**Vyjádření č. 026396/2016/PT****ŽADATEL :**

stavebnímu povolení

Název stavby : Úspora energie objektu 64/1 v Baťově areálu Zlín  
Předloženo: TZ + situace, 03/2016  
Investor: B.A.W.R., a.s.

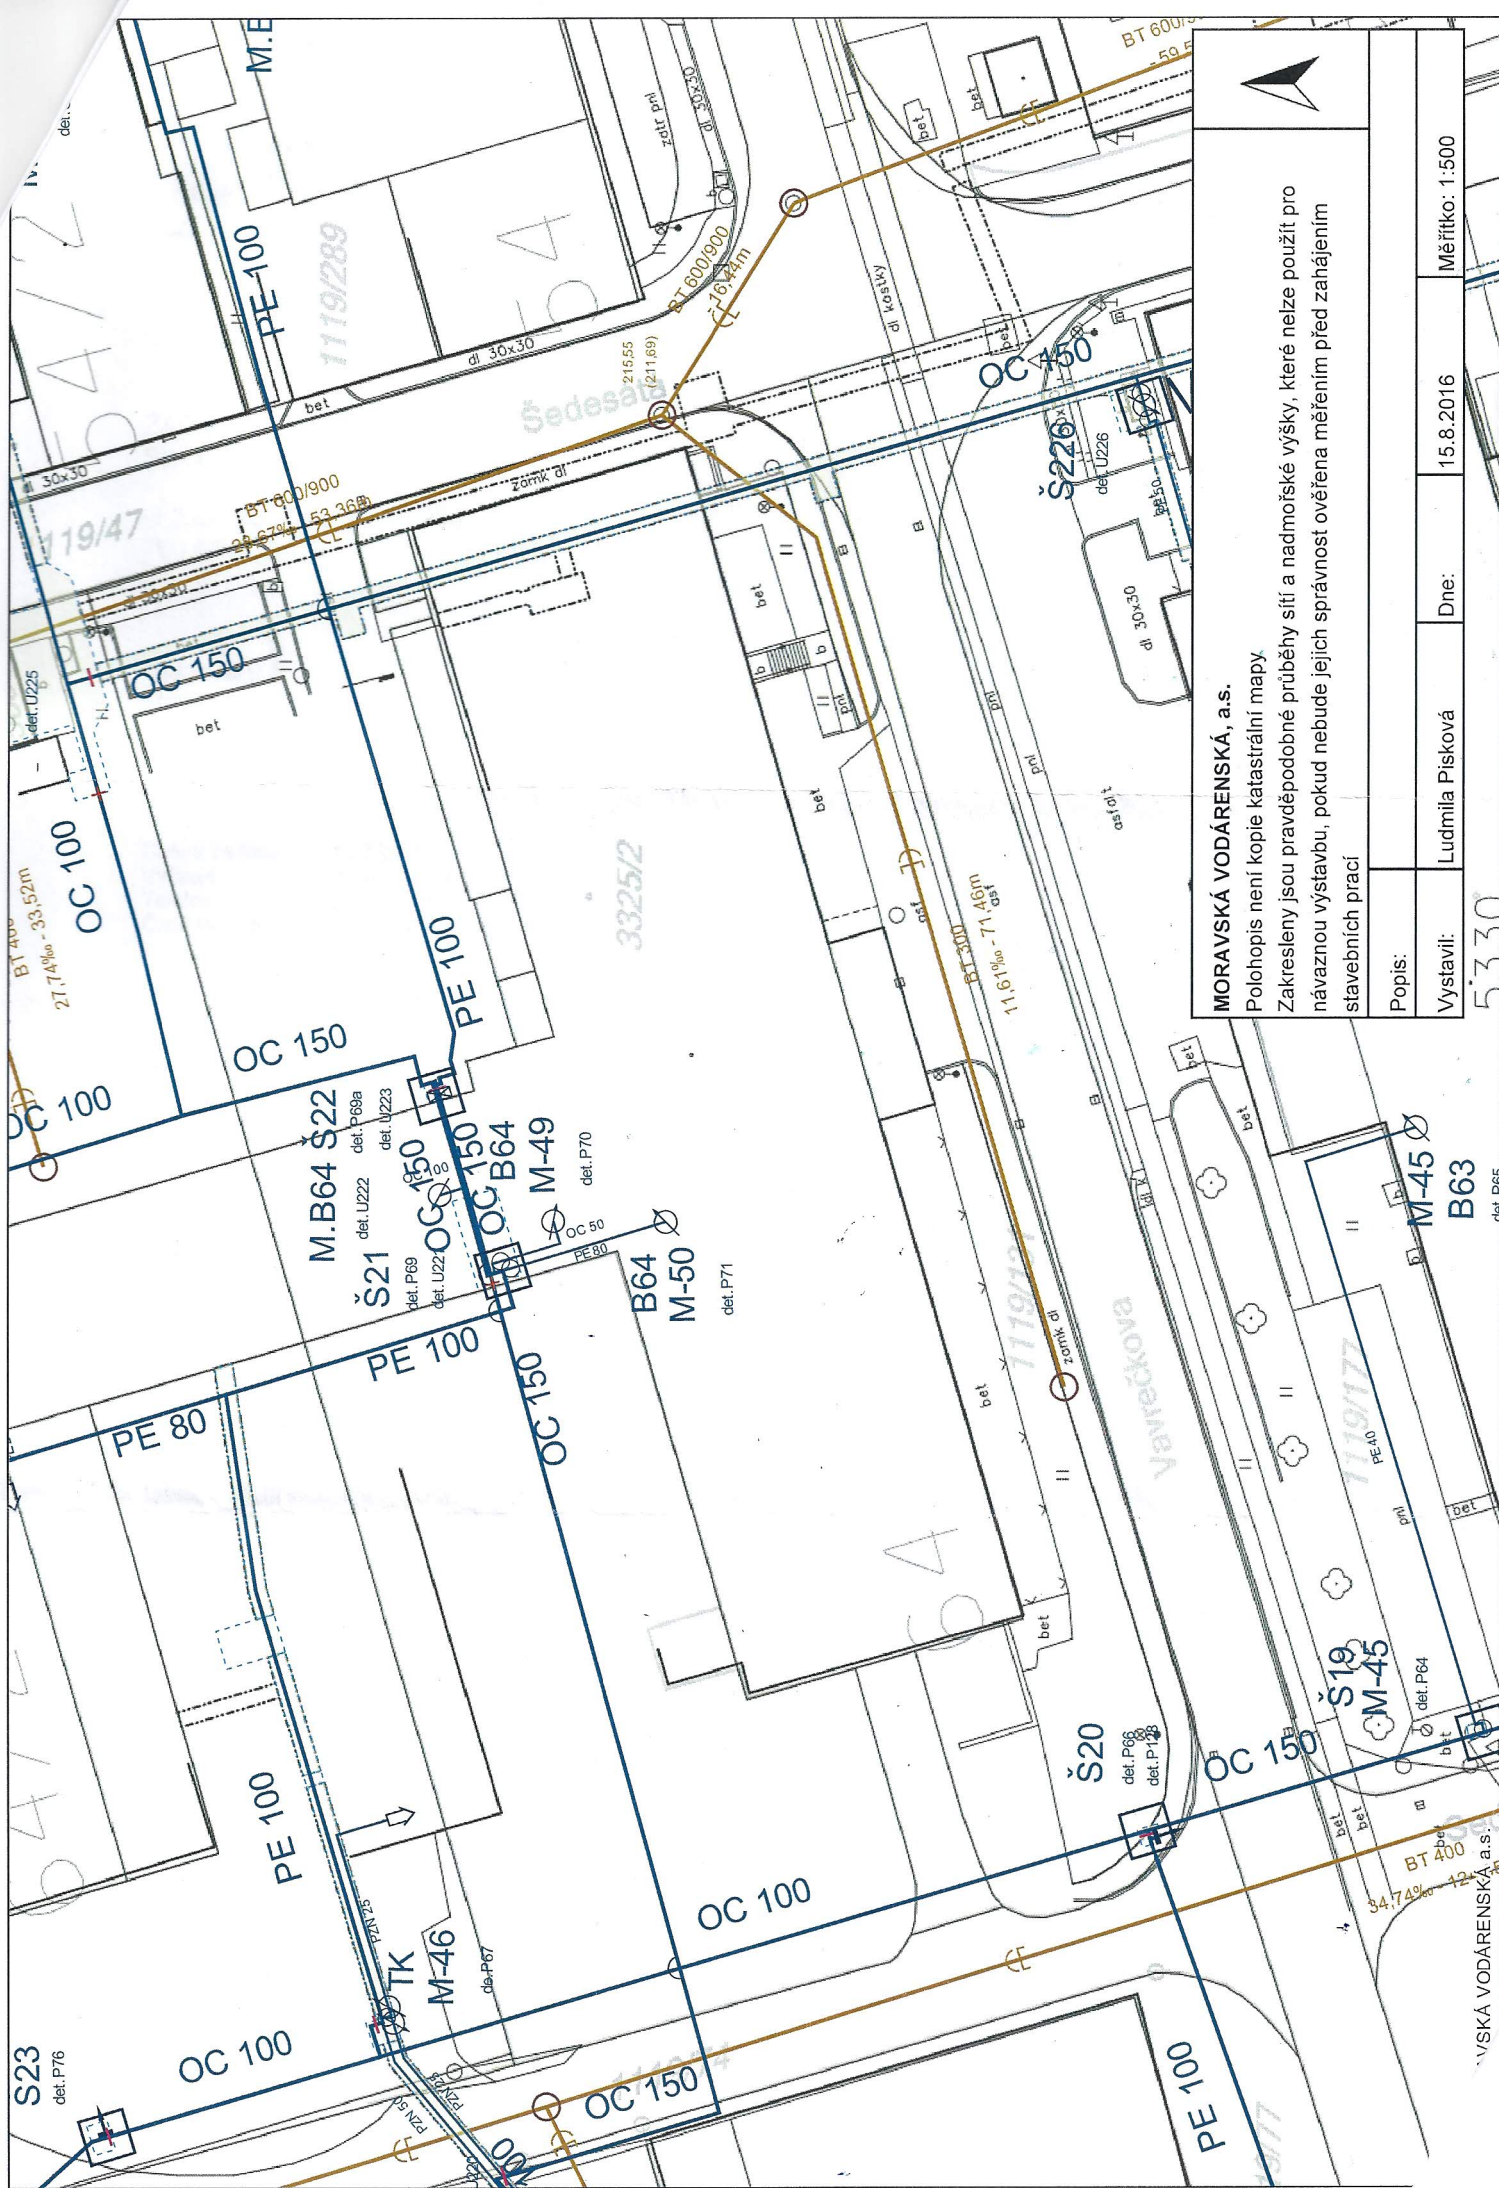
Upozorňujeme na vodovodní řady OC 150, PE 100 a PE 80 a na kanalizační stoky BT 300 a BT 600/900 v místě a v blízkosti stavby (viz situace GIS).
